レカロ株式会社

## ベースフレームの取付方法変更について

**対象車種： TOYOTA 86（型式：ZN6）、 SUBARU BRZ（型式：ZC6）**

**純正ベースフレーム品番： 2080.025.1（左席用）、2080.025.2（右席用）**

レカロシート取付説明書 品番TY2017からの抜粋

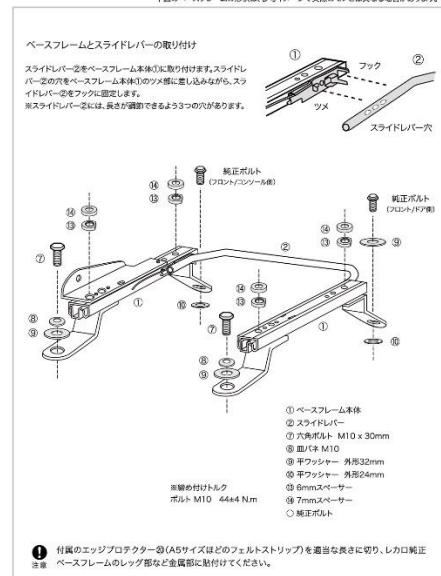
従来までベースフレームを車両フロアへ固定するために使用していたリア側左右レッグ下の平ワッシャー外径24mmを使用しない取付方法に変更いたしました。（右図参照）

これに伴い、本製品に付属する構成部品から外しております（2016年10月14日出荷分以降）。

今回の変更以前より取り付けされているというお客様にも、更なる安全性の向上を目的に、平ワッシャー外径24mmを取り外してご使用いただくことをお勧めいたします。

※但し、平ワッシャー外径24mmの有無は、道路交通法を遵守した一般走行での使用に問題はございません。

（保証対象外となりますサーキットでの競技走行などを除く）。
